**Avis délibéré de la mission régionale d'autorité environnementale
sur la révision allégée n°1 du plan local d'urbanisme (PLU) de la
commune de Teilhède (63)**

Avis n° 2025-ARA-AUPP-1785-N7913

Avis délibéré le 27 janvier 2026

Figure 2: Evolution du PLU-Site Chenaviaux. (Source dossier).

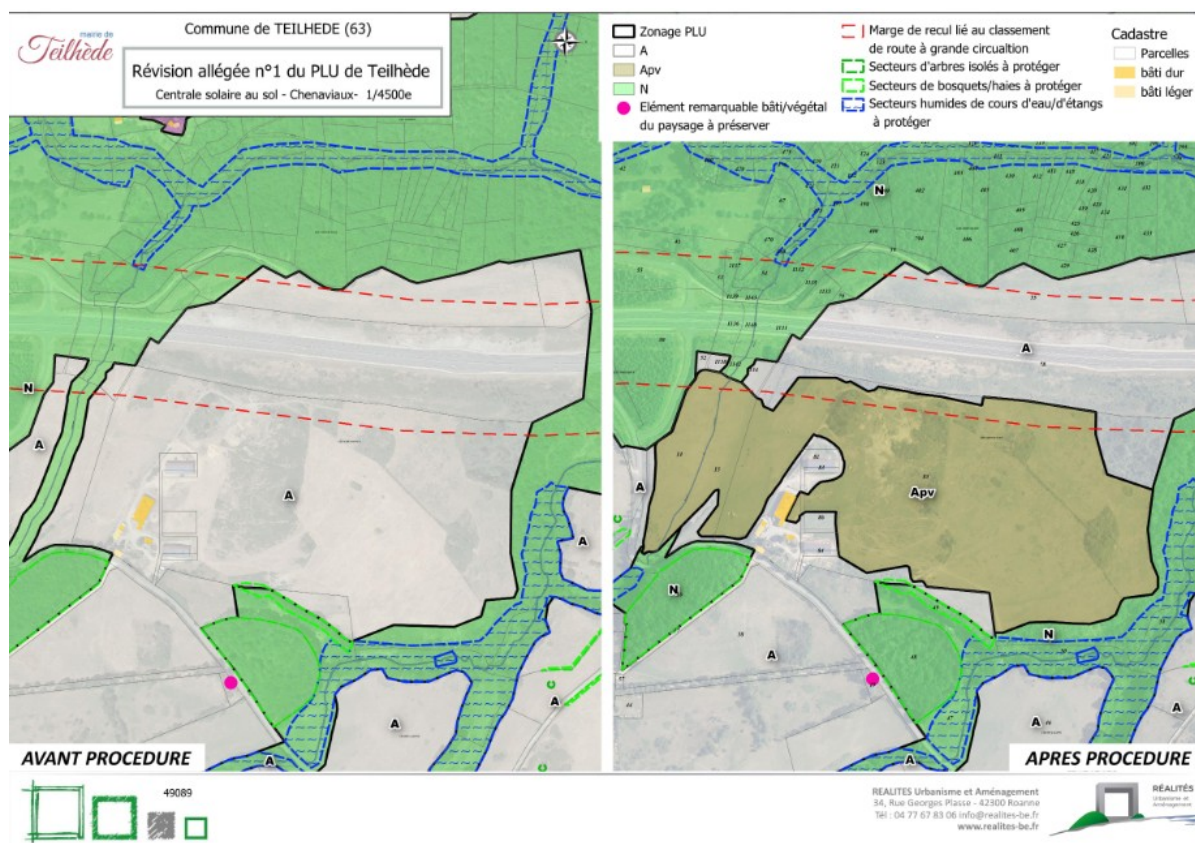
- reclasser les zonages N en A sur le secteur de Lalong/Chenaviaux situés au sein d'un vaste espace à vocation agricole en adéquation avec leur utilisation actuelle, afin de permettre la réalisation d'un projet agrivoltaïque ;
- créer un zonage Apv sur l'ensemble de ce secteur avec un règlement adapté à la mise en place d'un projet agrivoltaïque (cf cartes zonages page suivante).

Cependant le règlement écrit ne reprend pas ces éléments afin de garantir l'application de ces préconisations. En effet, en matière d'intégration paysagère, le règlement écrit n'apporte pas de garantie particulière pour le zonage Apv. Il stipule simplement qu'en zones A, Ap et Apv « *les bâtiments doivent être accompagnés par un aménagement paysager composé d'essences locales* ». L'intégration paysagère doit être assurée, au moyen par exemple de la mise en place d'une opération d'aménagement et de programmation (OAP) thématique « énergie solaire » qui permettrait d'encadrer, au-delà de la zone Apv, le développement ou la restriction d'autres projets d'énergie solaire.

L'Autorité environnementale recommande de compléter les règlements du PLU sur le secteur Apv afin de garantir l'intégration paysagère des futurs aménagements et de limiter les covisibilités, par exemple dans le cadre d'une OAP thématique « énergie solaire ».

Figure 3: Evolution du PLU- Site Lalong. Source dossier.

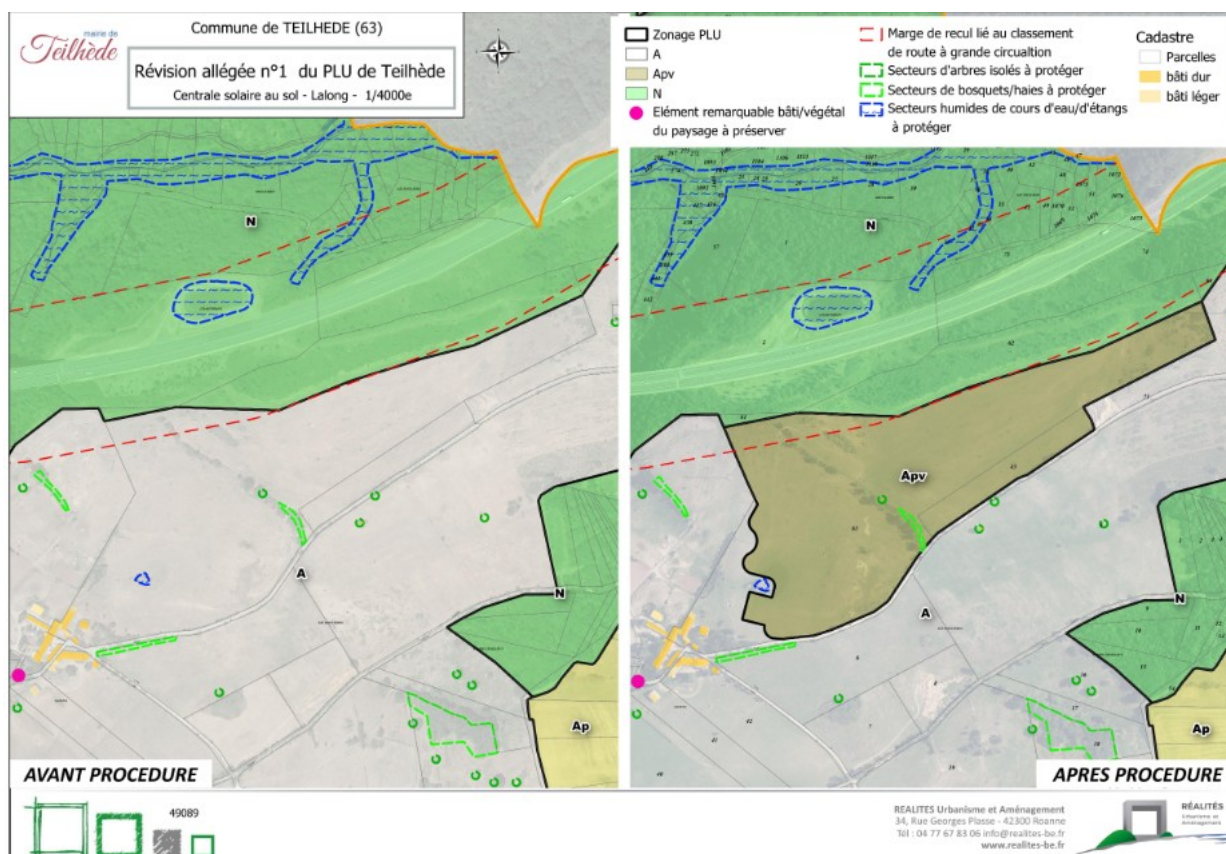
Sur le plan réglementaire, le zonage graphique du PLU identifie simplement une petite portion de haies ou de bosquets à préserver sur le secteur de Lalong (cf l'extrait du règlement /document 4a). Il n'y a pas de trame spécifique dans le règlement graphique afin d'assurer la préservation de ces haies/bosquets ou arbres isolés au cœur du zonage Apv ou sur ses contours. L'introduction d'une sur-trame au zonage graphique est nécessaire afin de garantir la préservation de la biodiversité existante. Il en est de même aux abords du ruisseau de Combelou à l'est des Chenaviaux, où la préservation de la ripisylve et du ruisseau ne sont pas garanties⁸. En outre, les futurs linéaires de haies à planter sont à inscrire au règlement écrit du PLU sur ce zonage Apv pour traduire l'ensemble des mesures ERC annoncées pour le projet. La préservation de ces espaces de biodiversité doit être assurée, au moyen par exemple de la mise en place d'une opération d'aménagement et de programmation (OAP) ou en ayant recours à l'article L.151-23 du code de l'urbanisme.

- d'intégrer et de traduire dans les règlements du PLU les préconisations relatives à la préservation de la biodiversité formulées dans le dossier d'étude d'impact du projet agrivoltaïque ;
- de rendre opposable la préservation des espaces naturels (haies existantes et futures, bosquets, arbres, ruisseau et ripisylve...), par exemple à travers la mise en place d'une OAP au droit du secteur Apv ou du recours à l'article L.151-23 du code de l'urbanisme.
